חוות דעת מומחה

דירה _____, באר שבע

אני, הח"מ, נתבקשתי על ידי המזמינים לתת את חוות דעתי המקצועית בנושא: ליקויי בנייה בדירה.

תמונה של הדלת פתוחה, ניתן לראות שפנל הדלת מונע את פתיחת הדלת בצורה מלאה:

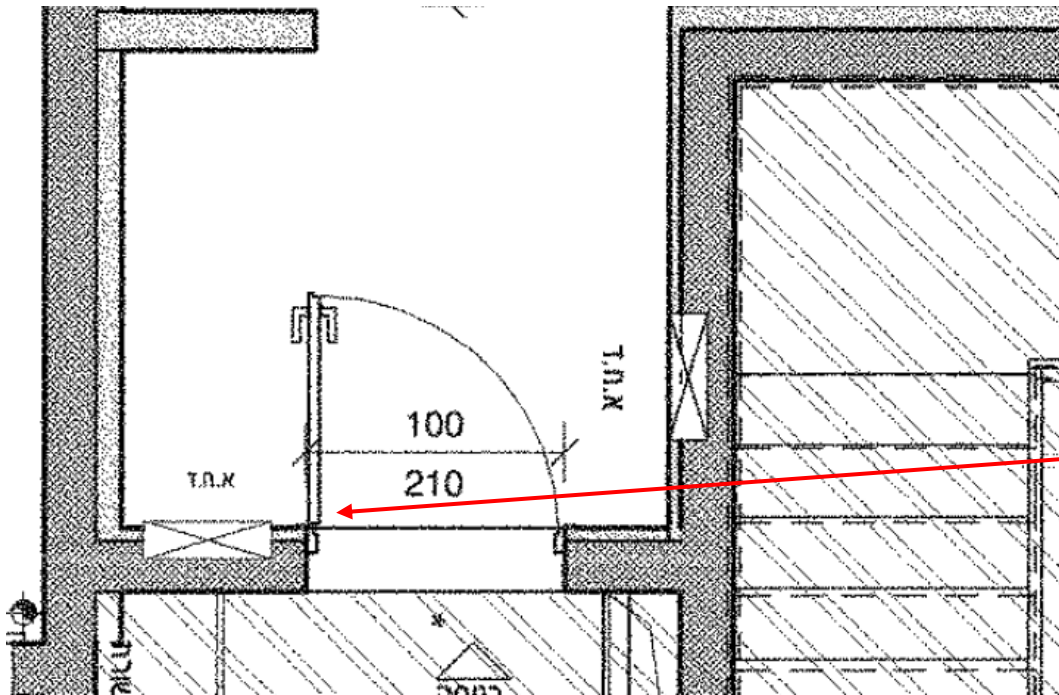
4. דלת כניסה הורכבה כך שהיא שקועה מפני הקיר ולא הותקנה במישור הקיר, נראה שהורכב משקוף דלת ללא התחשבות בשכבת בידוד וטייח ולכן בזמן פתיחת הדלת, כנף הדלת פוגעת בפנל ריצוף הדירה, כתוצאה מכך דלת הכניסה ואינסרט הדלת נפגעו והתעקמו, הליקוי מנוגד לתכנית מכר הדירה ולכללי המקצוע הטובים וגורם לפגיעה בדלת ולבלאי מואץ של הדלת.

צילום מקרוב של הפגיעה בדלת ובאינסרט הדלת שנגרמה כתוצאה מפגיעה בפינת הפנל:

נדרש להחליף את הדלת והמשקוף הקיימים, לרבות עבודות פירוק ועבודות הגמר הנלוות.

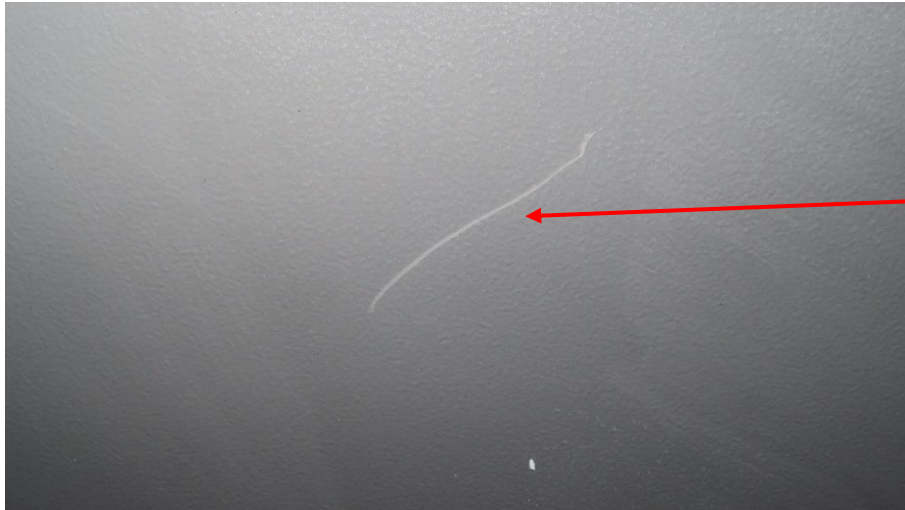
6. ספרות מספר הדירה על גבי דלת הכניסה משופשפות ושרוטות.

נדרש להחליף את ספרות הדירה.

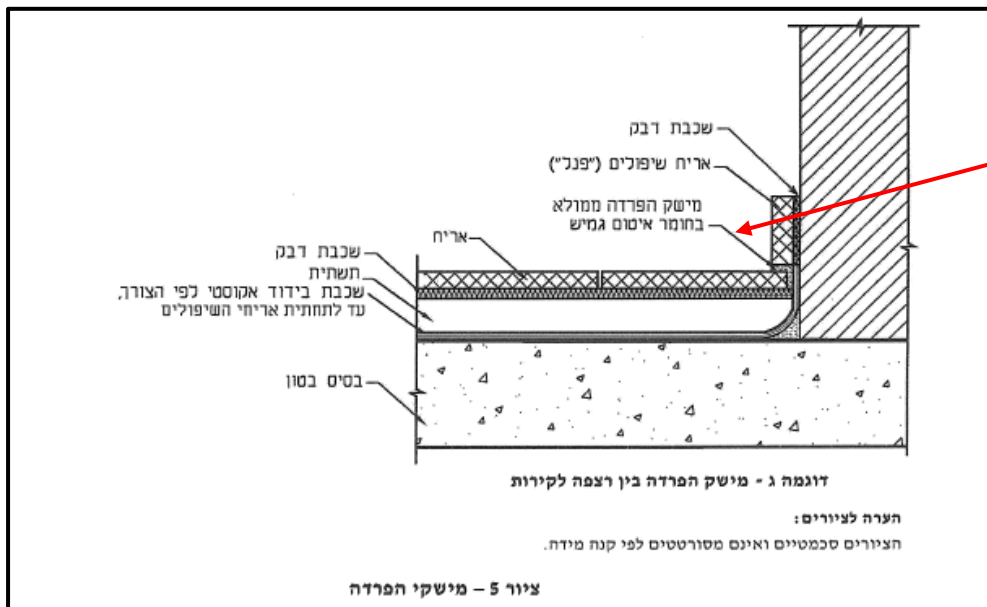
13. ארונות תקשורת קטנים, ארונות תקשורת בדירה נמדדו במידות 25 / 21.5 ס"מ מידות אלו הן קטנות מהמידות המינימליות בהתאם לדרוש בתקנה 10.07 :

מידת רוחב ארון תקשורת ברוחב של 21.5 ס"מ:

מידת גובה ארון תקשורת ברוחב של 25 ס"מ:

יש להחליף את ארונות התקשורת לארונות תקשורת בהתאם לתקנה 10.07.

לרבות עבודות חציבה, טייח וצבע הדרושות.

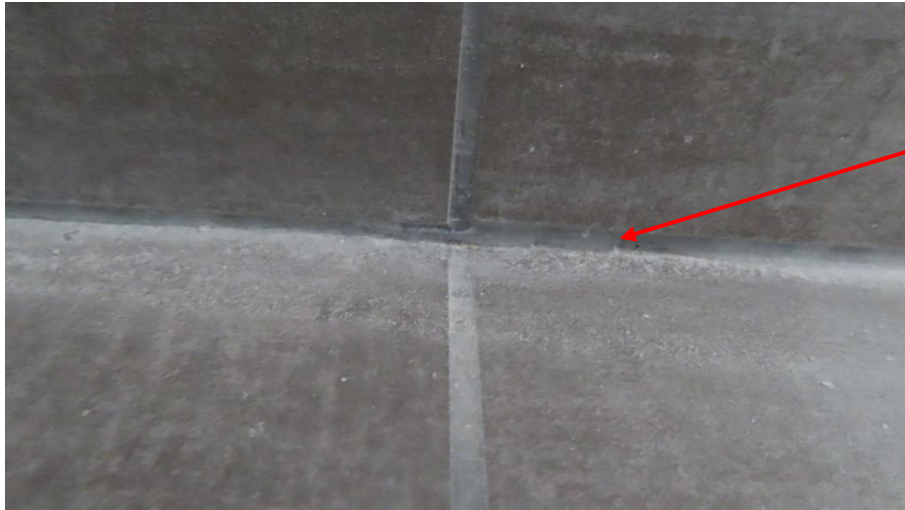
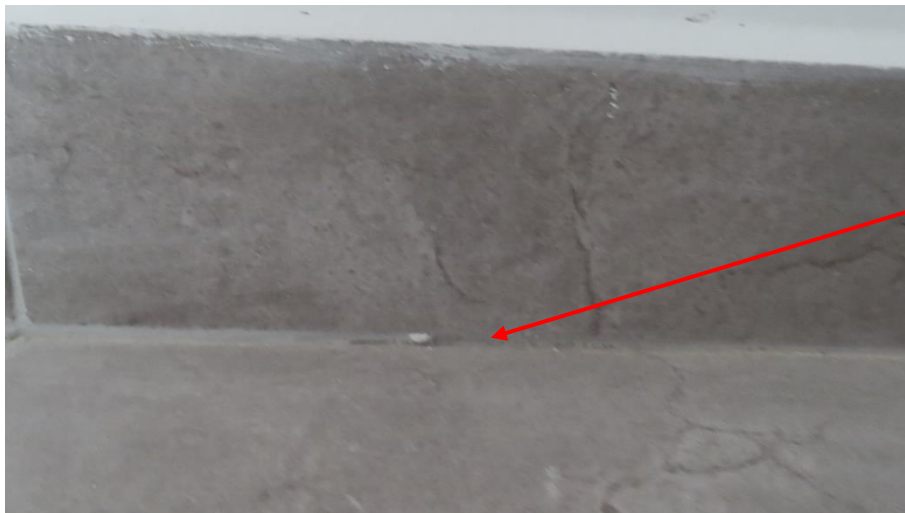
14. לא בוצע מישק הפרדה גמיש לאור מפגש פנלים (שיפולים) עם אריחי הריצוף וזאת בניגוד לתקן ישראלי 1555.3 הדורש מישק הפרדה גמיש, בוצע מילוי מישק הפרדה בעזרת חומר צמנטי שנשדק ובעל גימור לא אסתטי, ניתן לראות סדיקה של החומר הצמנטי.

צילום מקרוב של מפגש פנל וריצוף, ניתן לראות שבוצע מילוי בחומר צמנטי המתחיל להיסדק:

צילום מקרוב של מפגש פנל וריצוף, ניתן לראות שבוצע מילוי בחומר צמנטי המתחיל להיסדק:

דרוש לפרק את הפנלים ולבצע מישק הפרדה גמיש בין הפנלים לריצוף, להדביק פנלים מחדש עם מרווח ומילוי בחומר איטום גמיש במישק, כנדרש בתקן ישראלי 1555.3 .

מבט אל ויטרינה יציאה למרפסת מכיוון סלון הדירה, ניתן לראות את הגבהת פרופילי אלומיניום מעל מפלס ריצוף הדירה:

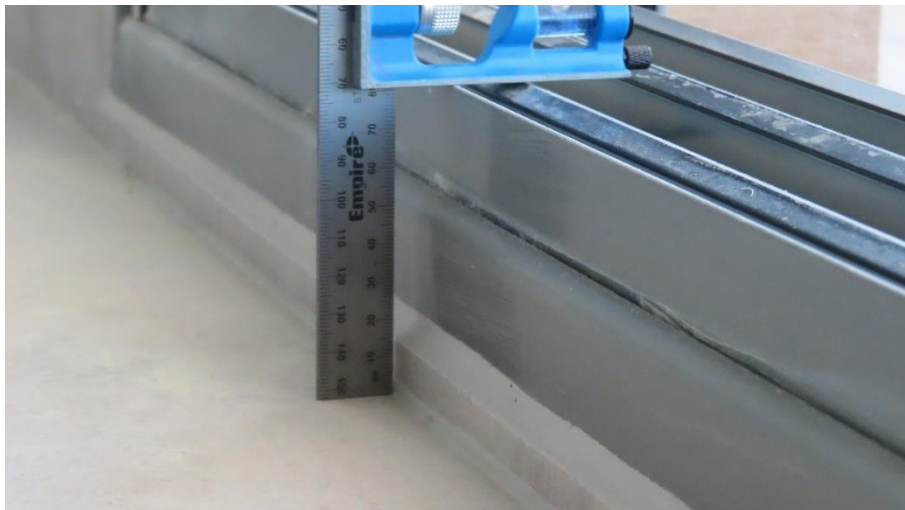
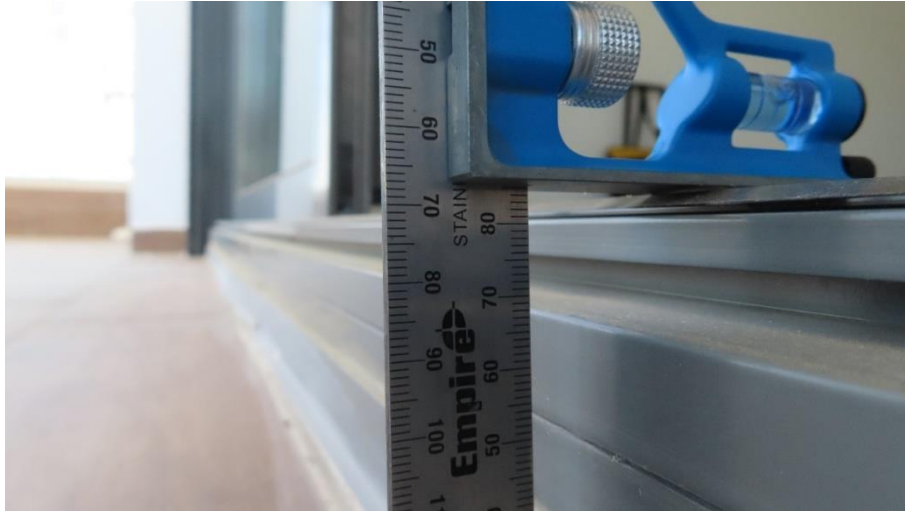
15. ביציאה מהסלון למרפסת בוצעה הגבהה של מסילות ויטרינה בגובה של 81 מ"מ מעל למפלס הריצוף בסלון. המכשול / ההגבהה בולט 85 מ"מ מעל מפלס ריצוף המרפסת, ההגבהה שבוצעה יוצרת מצב בלתי רצוי המהווה מכשול ומפגע בטיחותי למשתמשי הדירה. הליקוי יכול היה להימנע בתכנון מפלסים נכון מראש, ובכך ניתן היה להרכיב את פרופיל הוויטרינה התחתון במפלס ריצוף הדירה ולהימנע ממכשול.

מבט אל ויטרינה יציאה למרפסת מכיוון מרפסת הדירה, ניתן לראות את הגבהת פרופילי אלומיניום מעל מפלס ריצוף המרפסת:

מדידת גובה המכשול מתוך הדירה, נתן לראות שגובה המכשול הוא 81 מ"מ מעל מפלס ריצוף הדירה:

מדידה גובה המכשול מכיוון המרפסת (נמדד גובה של 85 מ"מ):

צילום מקרוב של מדידת גובה המכשול מכיוון מרפסת הדירה (נמדד גובה של 85 מ"מ):

נדרש היה לבצע את מפלס המרפסת נמוך ממפלס הדירה, ואת מסילות האלומיניום במפלס פני ריצוף הסלון כדי לאפשר תנועה חופשית ללא מכשול בין הסלון לדירה.

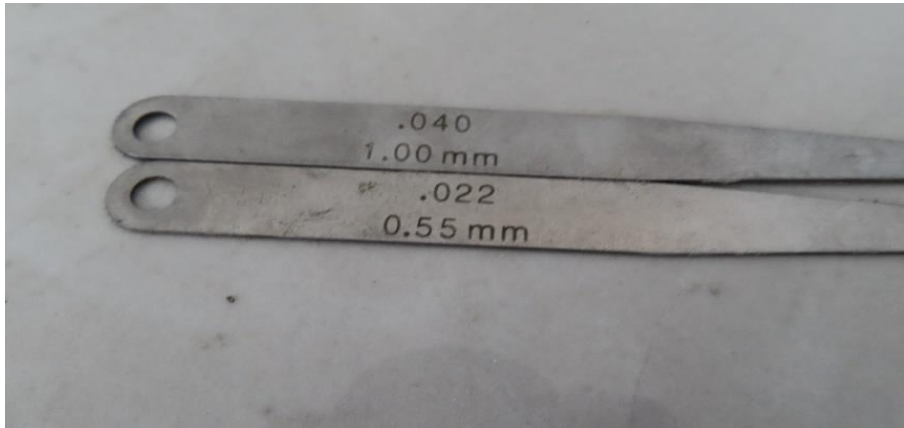
17. במשטח מרוצף במרפסת יציאה מהסלון ישנם אזורים רבים בהם נמדדו הפרשי גבהים בין אריחים סמוכים מעל 1.55 מ"מ, זאת בניגוד לתקן 1555.3 הדורש הפרש גובה מקסימלי של 1.5 מ"מ בין אריחים סמוכים כאשר רוחב המישק בין האריחים הוא 3-5 מ"מ.

תיקון אריחים במשטח מרוצף משופע גורר אחריו תיקון באזורים נרחבים של המרפסת כדי ליצור משטח בו האריחים משתלבים עם האריחים הסמוכים לארבעת פאותיהם של האריחים שהוחלפו, במרפסת נמצאו לפחות 9 מוקדים בהם יש אי התאמה לתקן בצירוף ביצוע רובה בצורה לא תקינה ולא אסתטית, היקף התיקון הנדרש הינו רחב ולכן נדרש להחליף את כלל משטח ריצוף המרפסת ולרצף בצורה תקינה וללא הפרשי גבהים בין אריחים סמוכים.

צילום מקרוב של השבר באריח:

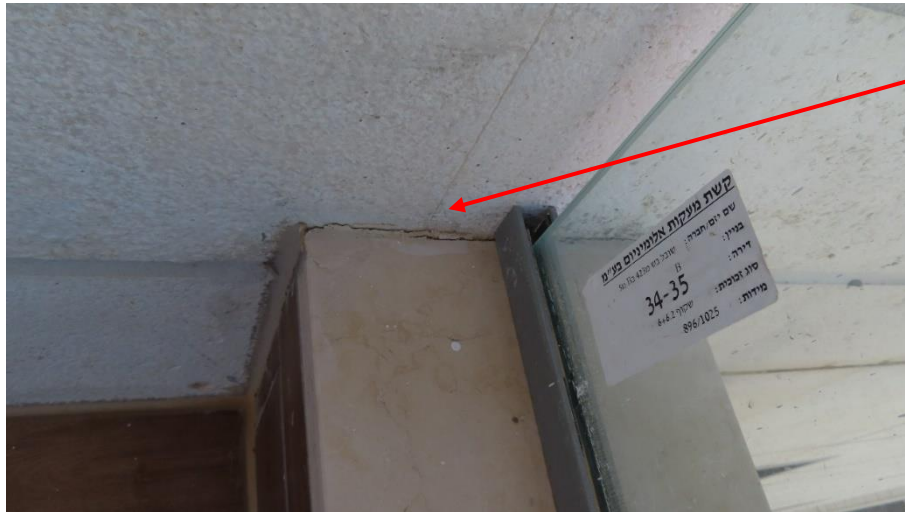
19. בריצוף מרפסת נראה פגיעה ושבר באריח, זאת בניגוד לת"י 1555 חלק 3 סעיף 5.1.4.2 - הדורש בדיקת שלמות ונקיות האריחים, פסילה של כל אריח שאינו עומד בדרישות ת"י 314, והחלפת אריחים פגומים או אריחים שנפגעו במהלך העבודות.

מידת שבר באריח באורך של 1.6 ס"מ:

נדרש להחליף את האריח הפגוע באריח חדש מסדרת ייצור זהה.
עלות התיקון – כלולה בסעיף 17, הפרשי גבהים בין אריחים סמוכים.

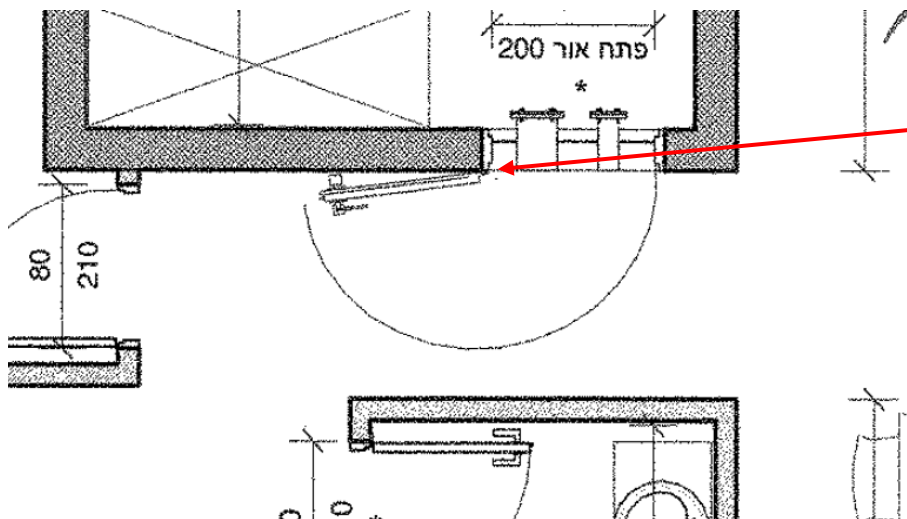
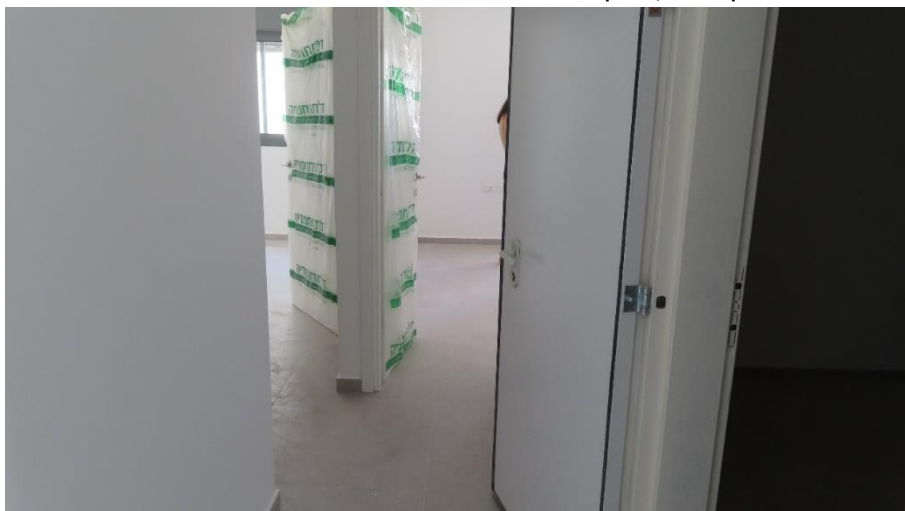
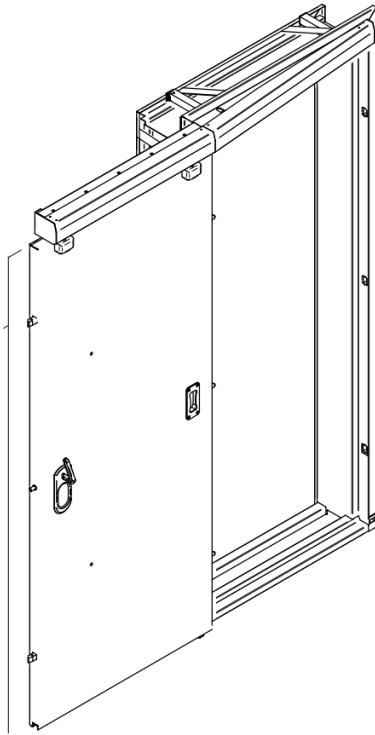
23. דלת ממ"ד נפתחת כלפי פרוזדור הדירה, כתוצאה מכך היא חוסמת את המעבר החופשי בפרוזדור ומהווה ליקוי בטיחותי המפריע בחיי היום יום, בנוסף דלת ממ"ד הורכבה בצורה שהיא שקועה ממישור הקיר, כתוצאה מכך בזמן פתיחתה, הדלת נתקעת בפנל של הריצוף, אינה נפתחת בצורה מלאה ובולטת כלפי פרוזדור הדירה 25 ס"מ, מדובר בתכנון ובביצוע לקוי. כדי למנוע פתיחה של הדלת כלפי המסדרון ולמנוע את חסימת המסדרון נדרש היה לבצע דלת ממ"ד הזזה (למשל כדוגמת הפרט המצורף), הדלת המופיעה בפרט המצורף נפתחת ללא חסימת הפרוזדור, בנוסף לדלת ישנה ידיית המתקפלת כדי שלא תבלוט לפרוזדור.

ניתן לראות את החסימה של הפרוזדור כשהדלת במצב אנכי:

צילום של מצב פתיחה מקסימלי של דלת ממ"ד, ניתן לראות שהדלת פוגעת בפנל הריצוף ואינה נפתח בצמוד לקיר:

צילום מתכנית מכר של הדירה, ניתן לראות שתוכננה דלת ציר המורכבת במישור קיר משותף לפרוזדור ולממ"ד, אך בפועל דלת הממ"ד הורכבה שקועה מפני הקיר וכתוצאה מכך דלת הממד פוגעת בפנל הדירה ובולטת 25 ס"מ לפרוזדור הדירה.

צילום של הדלת פתוחה במצב מקסימלי, ניתן לראות את חסימת הפרוזדור.

נדרש להחליף את דלת הממ"ד לדלת הזזה לרבות כל העבודות המבניות הנדרשות.

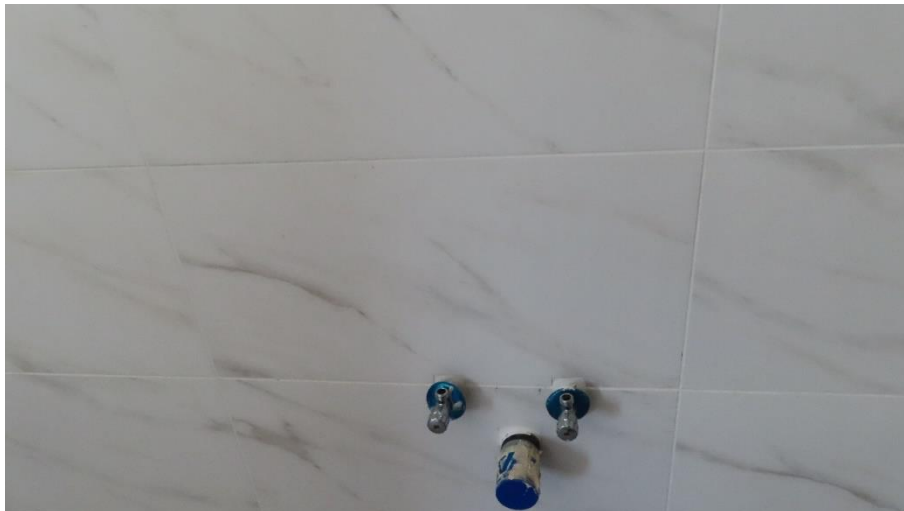
25. מנגנון נעילת כנף שמאל בחלון אלומיניום לא תקין, כתוצאה מכך לא ניתן לנעול את כנף החלון השמאלית.

נדרש לתקן את מנגנון סגירת החלון .

צילום מקרוב של מריחת חומר גמיש שבוצעה בצורה לא אסתטית סביב חלון חדר רחצה:

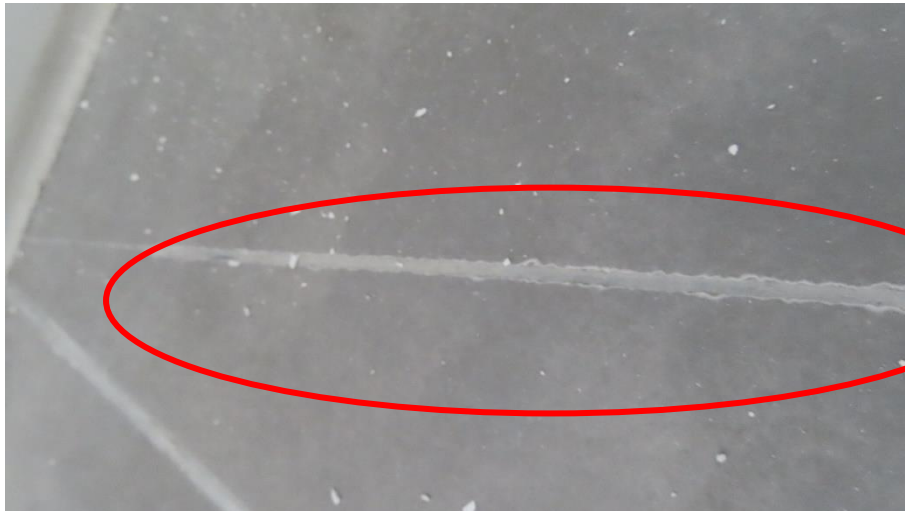
27. בוצע סביב חלון חדר רחצה מריחת חומר גמיש בצורה לקויה ולא אסתטית.

נדרש להסיר את החומר הגמיש סביב החלון וליישם חומר גמיש בצורה אסתטית.

מבט אל אריח בעל רעש חלול:

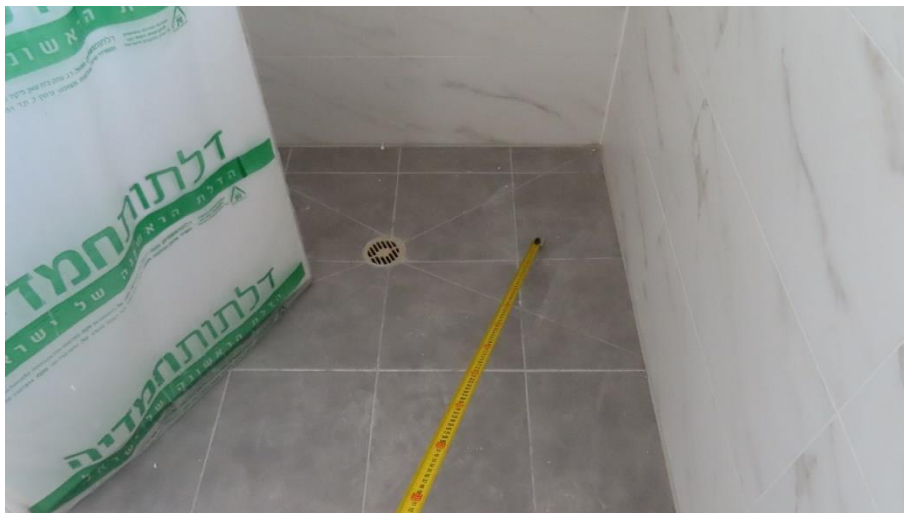
29. בריצוף תא רחצה ישנו אריח בעל רעש חלול בבדיקה בלתי אמצעית, דבר המעיד על הדבקה לא מלאה של האריח כדרוש בתקן ישראלי 1555 ומעלה חשד לליקוי בהדבקת ריצוף ואריחים. על פי תקן 1555.3 במקרה של חשש לליקוי בהדבקה, יש לבדוק את מערכת הריצוף / החיפוי ולבצע בדיקת חוזק הידבקות במתיחה בעזרת מעבדה מוסמכת.

נדרש לבצע בדיקת חוזק מתיחה על ידי מעבדה מוסמכת ולתקן לפי תוצאות הבדיקה.

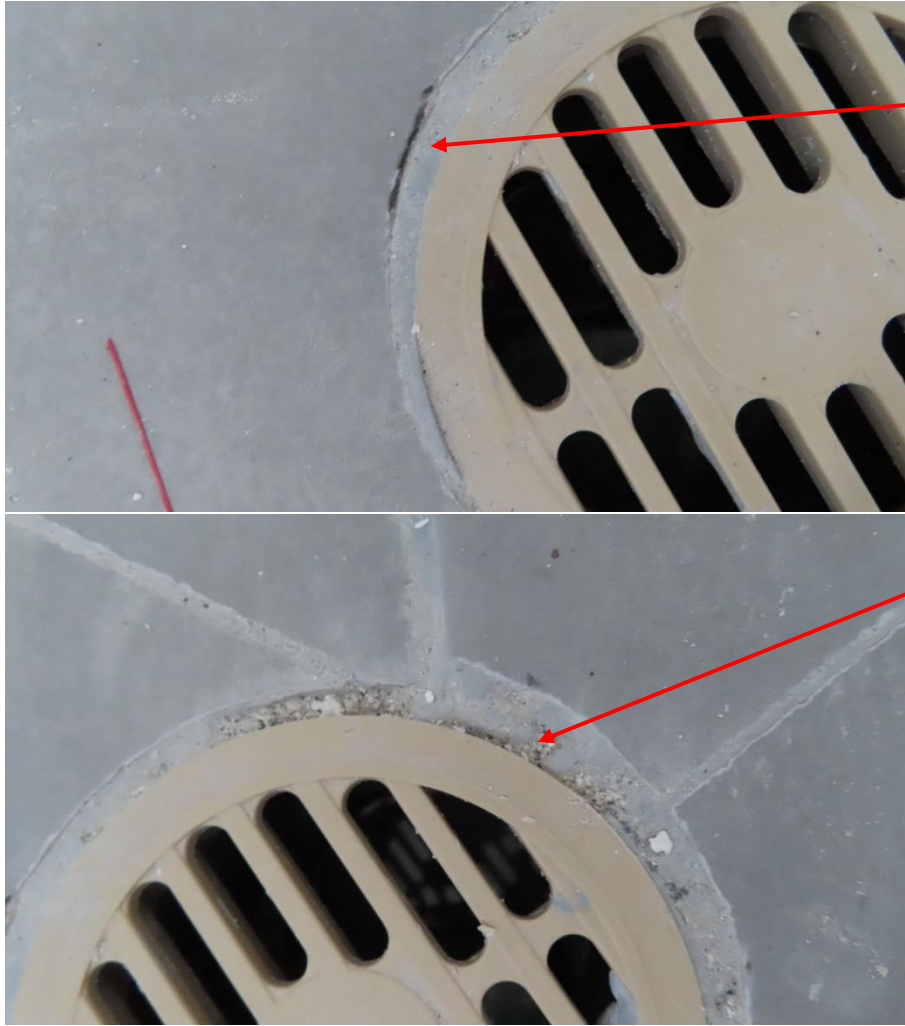
30. רובה בריצוף תא רחצה בוצעה בצורה לא אחידה, נראו חללים ברובה הנובעים מיישום לא תקני ולא אחיד של הרובה, הבדלי גוון ברובה, לצד התפוררות הרובה וגלישת רובה מעל מפלס האריח.

הליקוי בולט לעין, מהווה ליקוי אסתטי, מעיד על ביצוע לא תקני של הרובה ומעלה חשש לעמידות הרובה לאורך זמן, מדובר על תא רחצה מקלחת המוגדר כחדר רטוב, לכן החללים ברובה יגרמו לחדירת מים מתחת לריצוף ונזקי רטיבות.

נדרש לחרוץ את הרובה הקיימת לאורך ולעומק כל המישק ברחבי תא רחצה ולבצע רובה בצורה אחידה (לכל עומק המישק בצורה תקנית) בין אריחי ריצוף תא רחצה כדי לקבל מישקים בגוון אחיד, בטקסטורה אחידה ושאינה גולשת מעל מפלס האריח.

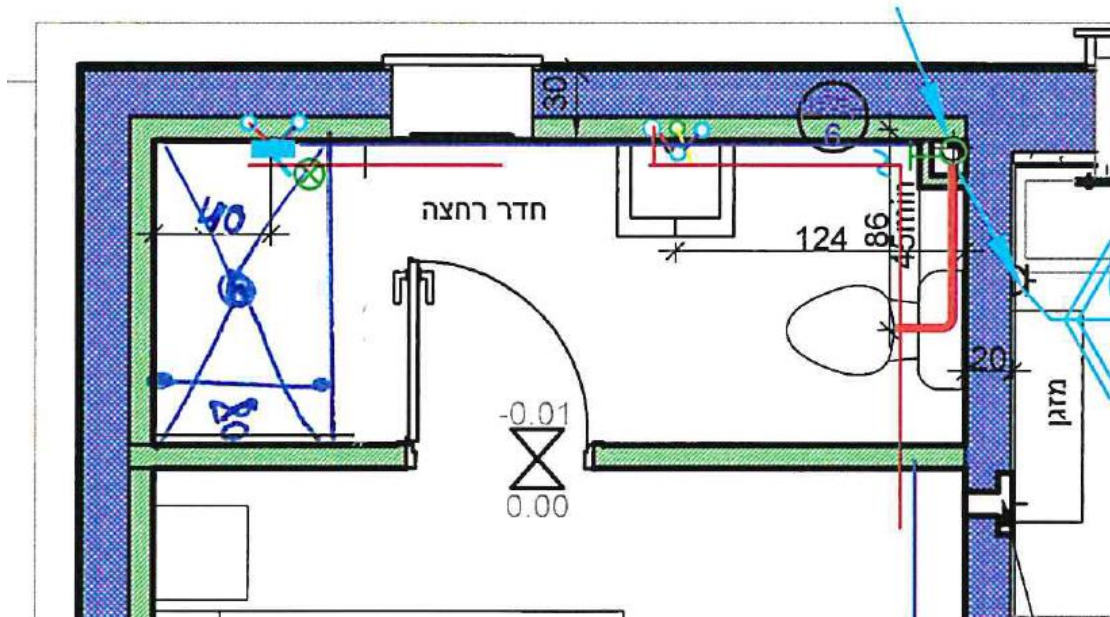
31. חוסר מילוי גמיש במפגש רשת פתח ניקוז וארחי ריצוף, בוצע מילוי צמנטי מסביב לפתח ניקוז תא רחצה, באזור זה נדרש לבצע מילוי גמיש כדי למנוע סדיקה של הרובה מסביב לקופסת הניקוז ולמנוע חדירת מים.

ניתן לראות סדיקה של החומר הצמנטי סביב קופסת ניקוז תא מקלחת:

נדרש לאטום בעזרת חומר מילוי גמיש את המישק מסביב לפתח ניקוז תא רחצה.

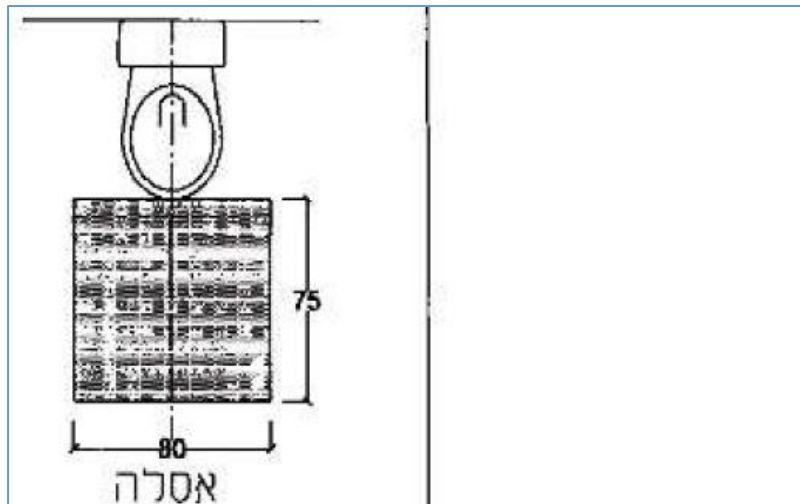
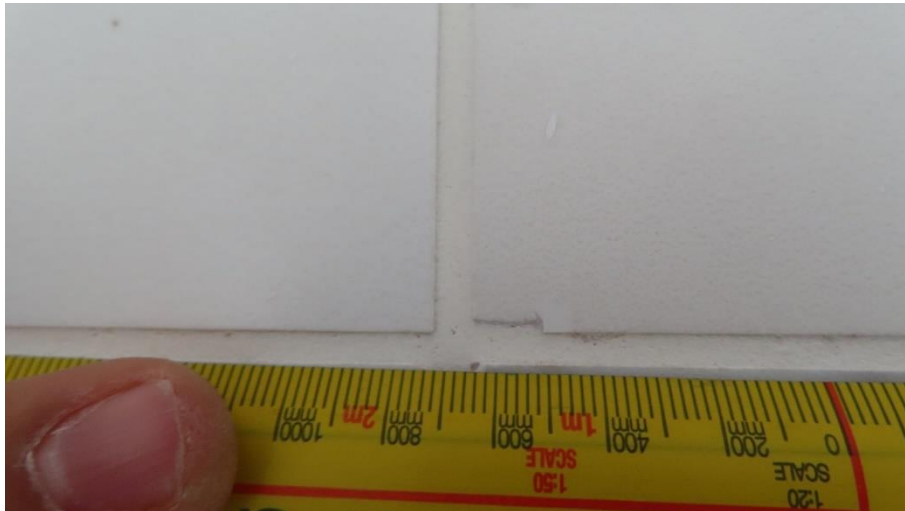
32. אסלה הורכבה במיקום לא לפי תכנית אדריכלית, ציר האסלה המתוכנן לפי תכנית הוא במרחק של 86 ס"מ מהקיר החיצוני, אך הפועל ציר האסלה נמצא במרחק של 47 ס"מ מדופן הקיר, כתוצאה מכך לאחר הרכבת ארון מקלחת בגודל של 60 ס"מ יפגע מרווח השימוש של המשתמש, הליקוי מנוגד לתכנית מכר של הדירה, ניתן לראות בצילומים מהדירה שהאסלה הורכבה קרובה לקיר שבו ממוקם הכיור וזאת בניגוד לתכנית הדירה בה ניתן לראות שאסלה אמורה להיות המרחק של 86 ס"מ מקיר הכיור ובמרחק של כ-40 ס"מ מהקיר המשותף לחדר שינה הורים:

צילום מהדירה, ניתן לראות שהאסלה הותקנה קרוב לקיר עם הכיור וזאת בניגוד לתכנית המכר.

נדרש לפרק את מיכל ההדחה והאסלה, להזיז את מיקום מיכל ההדחה והאסלה וזאת כדי לקיים את דרישות התקן כדי ליצור מרווח שימוש תקין, התיקון דורש פירוק אסלה ומיכל ההדחה כולל חיפוי מחדש באריחים זהים מאותה סדרת ייצור.
